**REGIONE
PUGLIA**

**DIPARTIMENTO AMBIENTE, PAESAGGIO E QUALITÀ
URBANA**
SEZIONE TUTELA E VALORIZZAZIONE DEL PAESAGGIO
SERVIZIO OSSERVATORIO E PIANIFICAZIONE PAESAGGISTICA

Oggetto: **MTC ENERGIA S.r.l.** - Impianto "NOVOLI Z.I.-3" - PAUR ai sensi dell'art. 27 bis del D.Lgs. n. 152/2006 relativo ad un impianto di produzione di energia da fonte solare fotovoltaica "Novoli Z.I.-3" di potenza nominale pari a 6.000 kVA, potenza installata pari a 6.249,10 kW e opere di connessione alla rete elettrica di distribuzione.

Parere di competenza.

Fig. 3. Sezione tipo con fascia di mitigazione all'esterno della recinzione (Elaborato "Studio di visibilità" Settembre 2023).

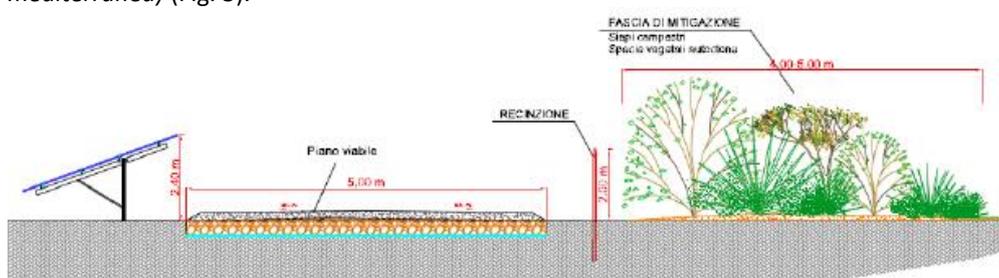
Il progetto in esame riserva una fascia di rispetto di circa 17 m lungo la SC Vecchia Napoli e di circa 7 m lungo la SC ad Ovest dell'impianto. In queste fasce il proponente prevede, lungo la recinzione esterna e per una profondità di 4-5 m, di impiantare una siepe campestre (fig. 3). Si concorda in parte con il proponente sulla soluzione adottata per ridurre i rischi dell'impatto visivo ma si rileva che in nessuno dei foto inserimenti post-operam, presenti nell'elaborato R09-integr - Studio di visibilità, vengono indagati i rapporti di intervisibilità,

Fig 4. La ciclovie de La Greenway dell'acquedotto pugliese (PPTR- Elaborato 4.2.3 Il sistema infrastrutturale per la mobilità dolce). In rosso l'impianto fotovoltaico ed il cavidotto.

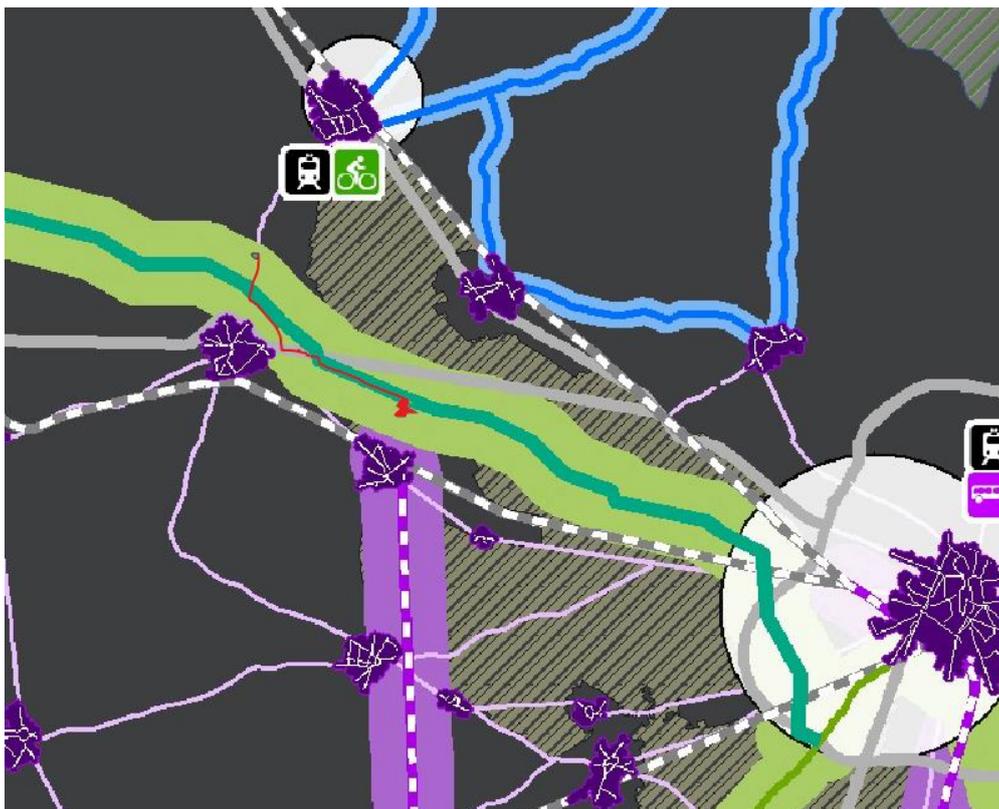
Inoltre, il PPTR individua, lungo la SC Vecchia Napoli, la linea dorsale di connessione polivalente (fig.4) come asse portante di mantenimento della connessione ecologica, paesaggistica e territoriale. Il piano prevede una fascia di rispetto e non edificabilità dalla linea di almeno 200 m da definirsi puntualmente attraverso gli strumenti della pianificazione locale. Detti strumenti individueranno le attività consentite entro tale fascia coerentemente con gli obiettivi paesaggistici ed ecologici della REP e delle linee guida 4.4.5 (Qualificazione paesaggistica e ambientale delle infrastrutture).

Fig 5. Vincoli PPTR sovrapposti alla cartografia IGM 1:25.000. A circa 1 km a Nord-Est dell'impianto, nel territorio del Comune di Trepuzzi la Serra di Monte d'Oro.

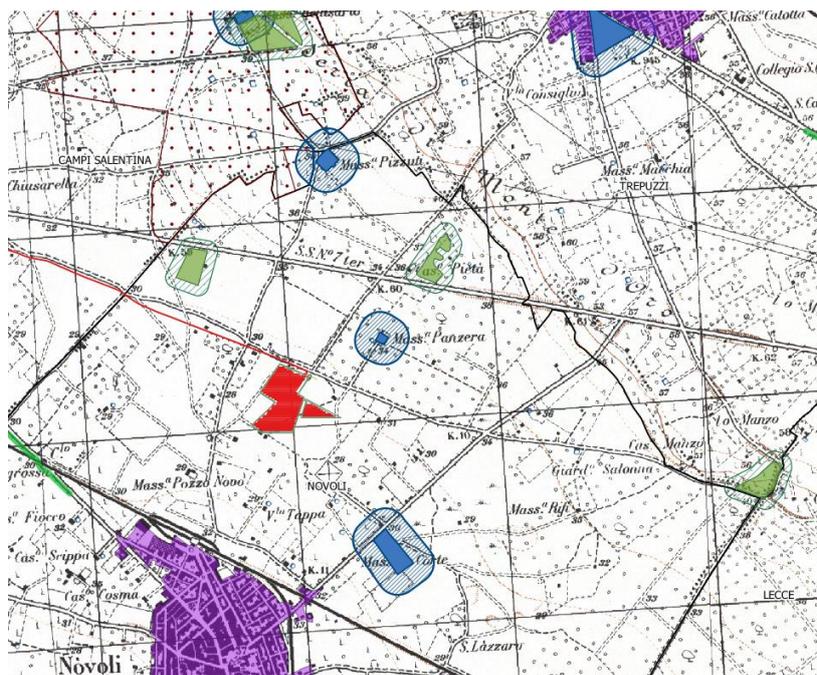
Con riferimento alle *Componenti dei valori percettivi* si rappresenta che i tre impianti sono direttamente percepibili SC Vecchia Napoli, dall'altra SC comunale che corre lungo il lato Ovest e dai rilievi dalla **Serra di Monte d'Oro** (Fig.5); la SS7Ter Taranto-Lecce che si sviluppa in direzione Nord-Ovest/Sud-Est a Nord degli impianti, distante circa 500 m dall'impianto in esame e circa 150 m dall'impianto Novoli ZI-1, raggiunge nel punto più alto della predetta Serra, un'altezza superiore al piano di posa dei pannelli maggiore di 20 m.

Fig 6. Modello di Digitalizzazione del Terreno DTM (Elaborato R35c_StudioFattibilitàAmbientale_35c).
Dalla mappa è evidente il rapporto di intervisibilità dal rilevato della Serra di Monte d'Oro e lungo la SS7Ter pari 100%.

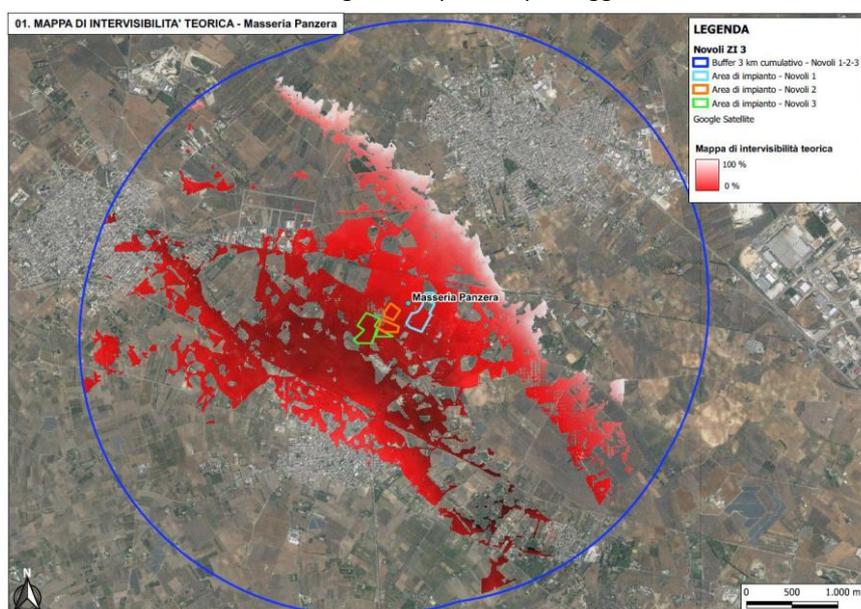
Dalla Serra l'impatto visivo complessivo risentirebbe della presenza dei tre impianti percepiti come massa volumetrica alta 2,40 m simile ad una grande tettoia di circa 16 ettari equivalente a ventidue (22) campi da calcio (Fig.6).

visto il dislivello altimetrico, da e verso Masseria Panzera, la Serra di Monte d'Oro e la SS7Ter (Fig.6).
